BERGEN
KOMMUNE

Referat oppstartsmøte – reguleringsplanarbeid Årstad, Gnr.162, Bnr.555, Bjørnsons gate, næringsbygg, Reguleringsplan

Møtedato: 24.02.2021
Møtedeltakere: Forslagsstiller: *Backer AS*
v/ Atle Sylvarnes
Plankonsulent: *Ard Arealplan AS*
v/ Kari Johannesen & Olivier Ceysens
Kommunen: Ingebjørg L. Norang, *byplan* (møteleder/saksbehandler)
Helene Lyssand, *byplan* (saksbehandler 2)
Endre Steen Nilsen, *byantikvaren*
Elisabeth Sørheim, *Klimaetaten*
Andre: *Kahrs Arkitekter v/ Paal Kahrs & Milan Puzigaca*

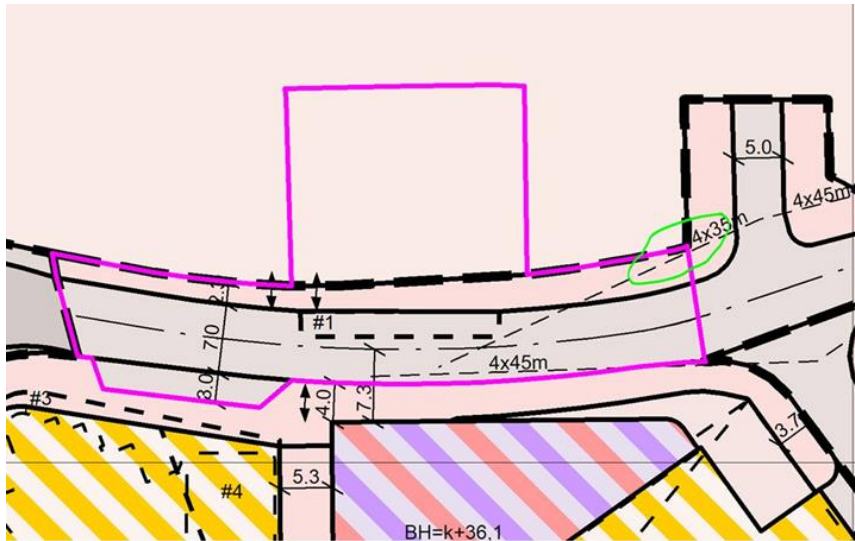
Planforslaget må ivareta frisiktlinje markert i grønn figur:
